改善箇所説明図

改善措置の内容： 全車両、インタークーラー出口ホースを対策品に交換する。

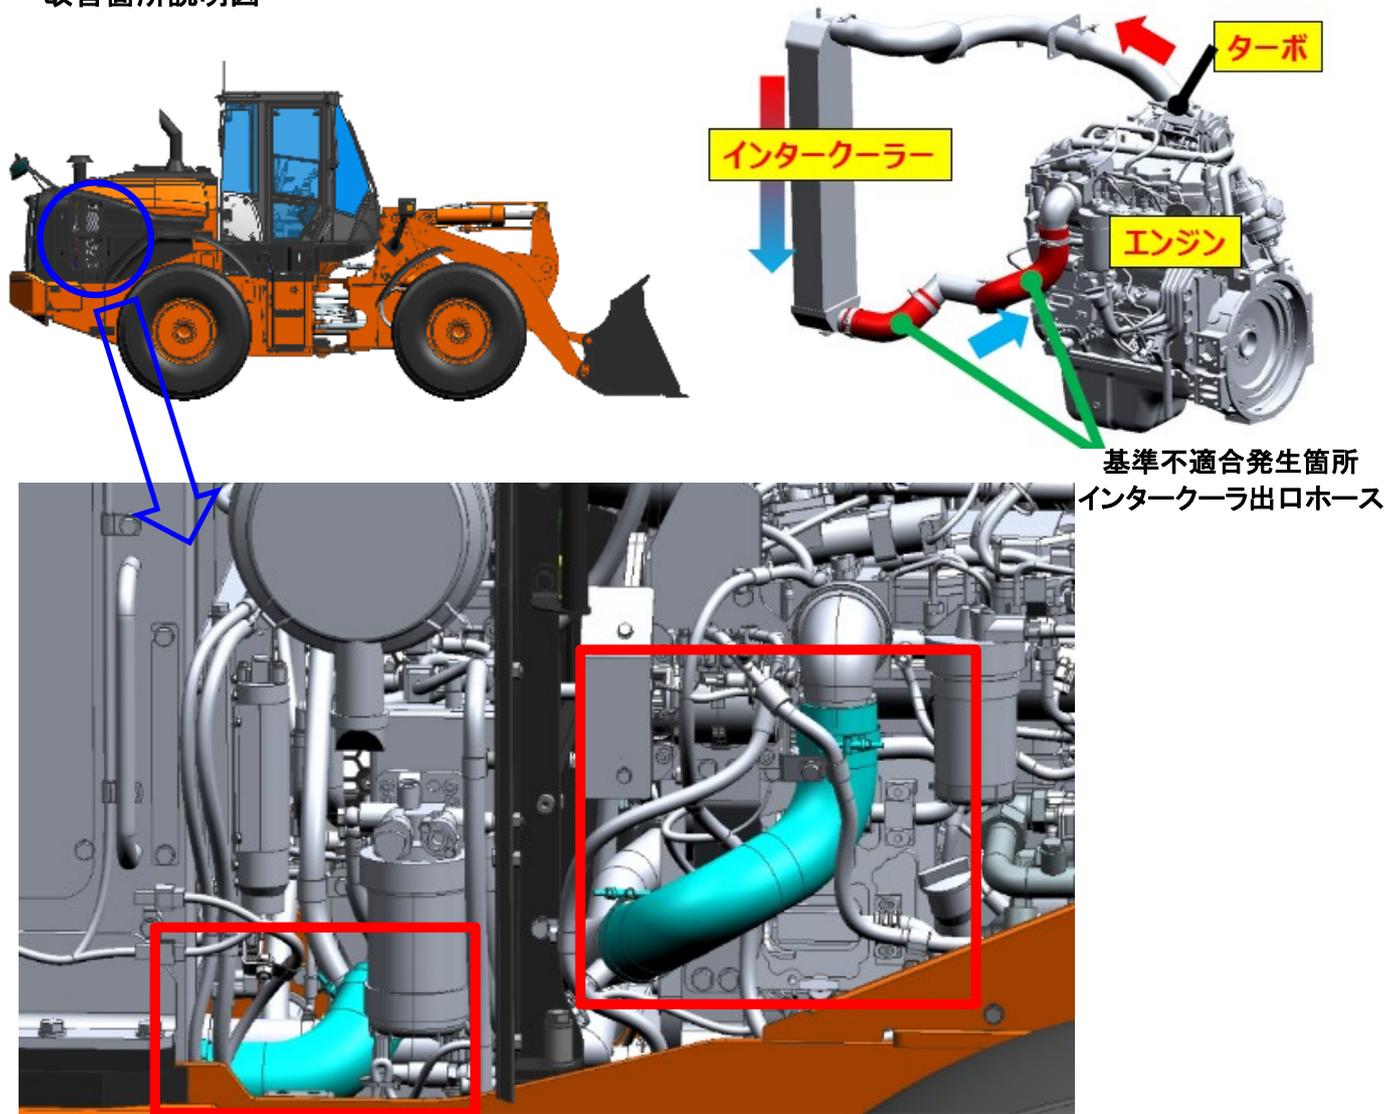
エンジンのターボで加圧された空気がインタークーラーで冷却された後に通過する配管ホースにおいて、ホースに加圧、変形が繰り返し作用することで強度が低下して圧力に耐えきれなくなり、破損する。そのため、エンジン出力が低下して通常作業が困難となる。また、排出ガス規制を満足しない状態となるおそれがある。

識別： ホース表面の外観が異なる。

変更前：
表面につやがあり、補強糸の跡が浮き出ている。

変更後：
表面につやがなく、製造工程でテープを巻き、剥がした跡がある。
